监理工作联系单

工程名称：东方日升仙桃杨林尾镇 150 兆瓦（一期 50 兆瓦）农光互补光伏发电项目

编号：GFFD-JXM85 —— 028

直流电缆套管防护

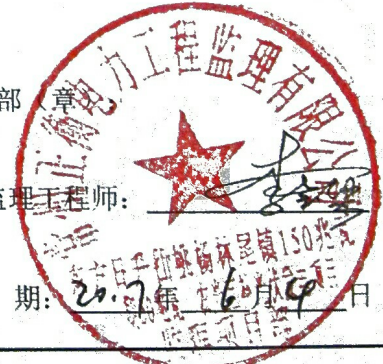
经业主现场巡视发现，新近施工队伍，电气施工作业直流电缆套管长度不满足要求，要求你单位进行技术交底并整改，套管伸入菱条深度不低于 20cm，接地压接好之后，用扎丝把套管固定在菱条上。
